改善箇所説明図

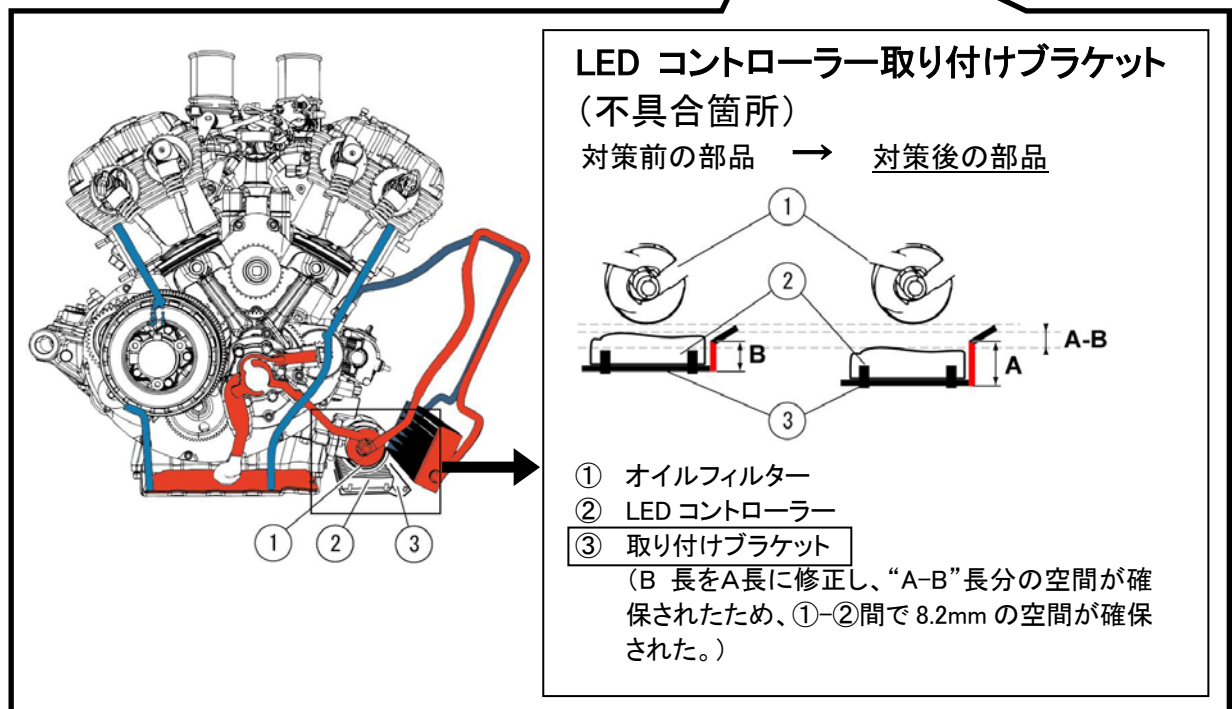
不具合箇所

純正アクセサリ部品として、取り付けられたLED式方向指示器のコントローラーにおいて、取り付け位置が不適切なため、当該コントローラーと原動機のオイルフィルターが接触する場合がある。そのため、そのままの状態で使用を続けると、原動機の振動によりオイルフィルターが損傷しオイルが漏れ、最悪の場合、漏れたオイルがタイヤに付着し、転倒するおそれがある。

全車両、当該コントローラーの取り付けブラケットを対策品に交換し、フィルターとの隙間を確保する。

フレームヘッド部に外-1566 のステッカーを貼付する。
